Addendum Nota van antwoord

Reacties op zienswijzen

Ontwerp projectplan: Project Vijfhuizen

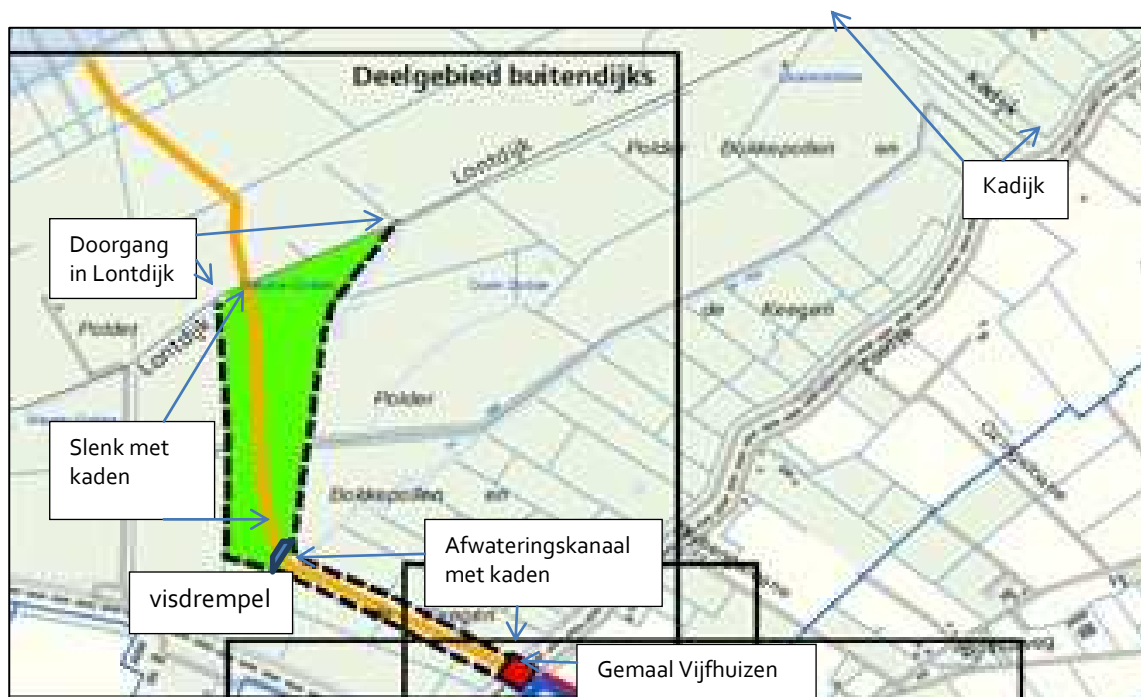
1. *Indiener ziet in het projectplan geen voorzieningen opgenomen op welke wijze rekening wordt gehouden met het inklinken van de nieuw aan te leggen kaden langs het afwateringskanaal (vanaf het gemaal Vijfhuizen naar de Waddenzee). Voorts geeft indiener aan dat hij zich kan voorstellen dat na het de aanleg van deze kaden de bestaande Lontdijk niet direct wordt verwijderd, maar dat eerst een kleine doorgang wordt gemaakt en pas na enkele jaren de doorgang in de Lontdijk – aangeduid op bovenvermelde situatiekaart - wordt verwijderd. Op die wijze krijgen de nieuw aan te leggen kaden de tijd om in te klinken en op sterkte te komen.*

2. *Indiener merkt op dat de kaden langs het afwateringskanaal niet voorzien worden van beschoeiing. Hij vraagt zich dan ook af of door stroming de sterkte van de kaden wordt ondermijnd.*

De zienswijze heeft betrekking op onderdeel 3.3.1 onder b. en 3.3.3. idem onder b. van het projectplan (pag. 23 en 25). Het betreft hier de kaden die aangelegd worden langs het afwateringskanaal, vanaf het gemaal Vijfhuizen tot de visdrempel en de kaden langs de Slenk, vanaf visdrempel tot Waddenzee (en Lontdijk). De kaden waar indiener op doelt worden in de waterschapslegger opgenomen conform de leggerwaarden zoals deze in het projectplan zijn vastgelegd.

Als inklinking of zetting, waar indiener voor vreest, ertoe leidt dat de leggerwaarden, zoals vastgelegd in de legger, niet meer overeenstemmen met de werkelijke waarden van de kering, dan zal het waterschap overgaan tot herstel van de kering. De kaden worden aangelegd met een overhoogte voor het opvangen van zetting van de ondergrond. Deze overhoogte wordt gebaseerd op in de besteksfase uit te voeren grondmechanisch onderzoek en berekeningen waarmee de inklinking en zetting van de ondergrond wordt opgevangen voor een technische levensduur van 25 jaar. Tijdens de uitvoering wordt het kadelichaam in laagdiktes van 40 cm gefaseerd op hoogte gebracht en tussentijds in meerdere werkgangen verdicht om de inklinking optimaal te laten verlopen.

De nieuwe kaden tussen de primaire kering en de Lontdijk worden in het eerste zomerseizoen aangelegd, conform de hierboven beschreven wijze en tevens ingezaaid. In het volgende zomerseizoen, dus na ca. 1 jaar, wordt de doorbraak van de Lontdijk gegraven. De voorziening die indiener voorstelt, namelijk om de doorgang in de Lontdijk in eerste instantie beperkt door te voeren en na enkele jaren in zijn geheel te verwijderen vindt het waterschap niet nodig.

In de uitvoeringsbepalingen vermeld in het bestek is opgenomen dat de doorbraak van de Lontdijk niet eerder kan plaatsvinden dan nadat de kaden zijn aangelegd conform de leggerafmetingen, voorzien zijn van met een goede grasmat en het te bouwen gemaal in de zeedijk voldoet aan de veiligheidseisen van de waterkering.

Het projectplan wordt voor dit onderdeel aangevuld en opgenomen in hoofdstuk 6 van het projectplan (wijze waarop het werkt wordt uitgevoerd).

In voorbereiding van de besluitvorming is op basis van berekeningen bepaald in hoeverre de aan te leggen kaden bestand zijn tegen de afkalving als gevolg van stroming. Op basis hiervan is er niet voor gekozen om het leggerprofiel van de kaden te moeten beschermen met een beschoeiing.

De dimensionering van de afwateringsvaart is gebaseerd op het maximale debiet van 4,2 m³/s bij een waterpeil van +0,50 m NAP. In deze situatie is de stroomsnelheid maximaal 0,5 m/s op basis van het beschikbare natte profiel, zodat er geen ontgroning kan plaatsvinden als basis voor afkalving. Het natte profiel wordt groter door opstuwning vanwege de peilstijging, zodat de stroomsnelheid navenant afneemt. Ook bij een vloedpeil hoger dan +0,50 m NAP neemt natte profiel toe als gevolg van de peilstijging en neemt de stroomsnelheid navenant af.

Het projectplan wordt voor dit onderdeel aangevuld met bovenstaande alinea in paragraaf 3.2 Gemaal met vispassage in de primaire kering onder het kopje vorm, constructie en afmeting.
